# W E T T E R S K I P F R Y S L Â N

Leeuwarden, 1 augustus 2012  
Bijlage(n): overzichtstekening

Ons kenmerk: WFN1211996  
Tel: 058-292 2816 / R. Tamminga

Onderwerp:  
Wateradvies voor het ontwikkelen van een  
sportief knooppunt Zuiderveld te Joure

Overzichtkaart watertoets

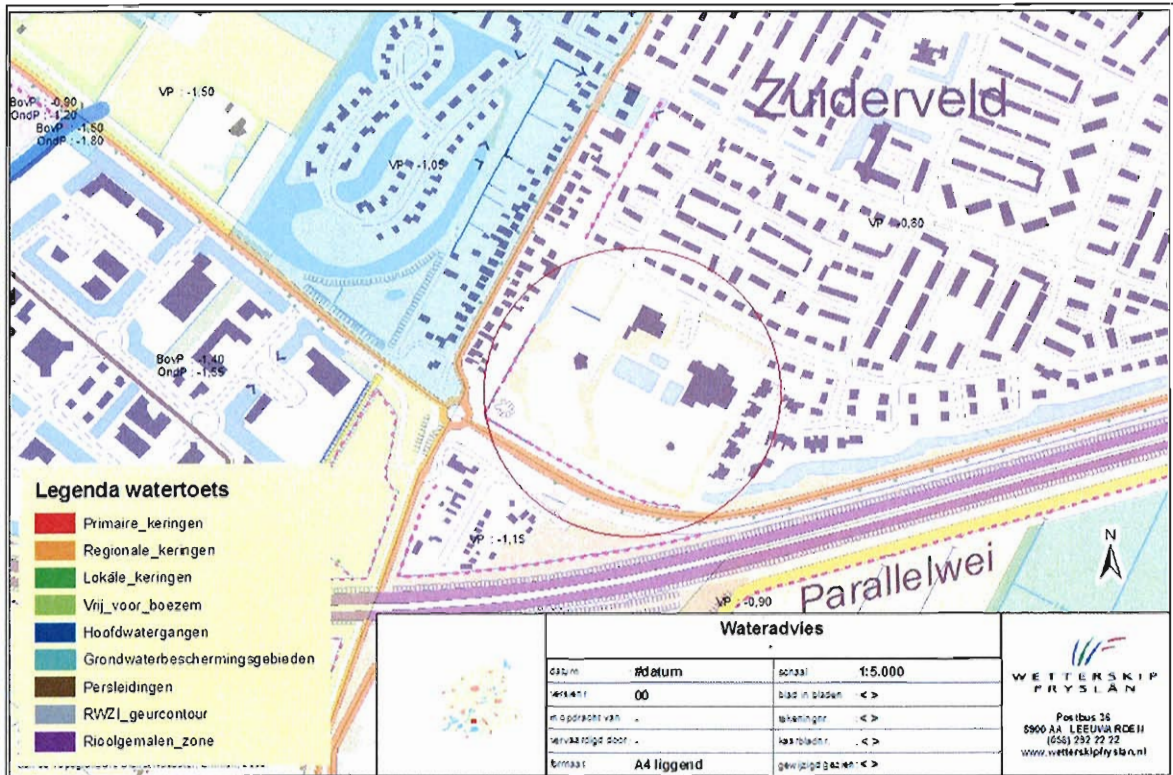
U geeft aan dat het verhard oppervlak toeneemt met circa 10.000m<sup>2</sup>. De compensatie wordt gerealiseerd door aan de zuidzijde van het plangebied een waterrijke zone in te richten met een oppervlakte van minimaal 1.000m<sup>2</sup>. Hiermee wordt aan de compensatienorm voldaan. Voor het realiseren van waterpartijen en dergelijke is een watervergunning nodig.

Het onderhoud van de schouwwatergangen in en rond het plangebied moet gewaarborgd zijn. Realisatie van het plan mag er niet toe leiden dat de schouwwatergangen onbereikbaar worden voor onderhoud.

Het plangebied ligt in een peilgebied met een vast peil van NAP -0,80m. De geschatte gemiddelde maaiveldhoogte ligt tussen de NAP +0,40m en de NAP +0,60m. Hiermee wordt ruimschoots voldaan aan de droogleggingsnorm.
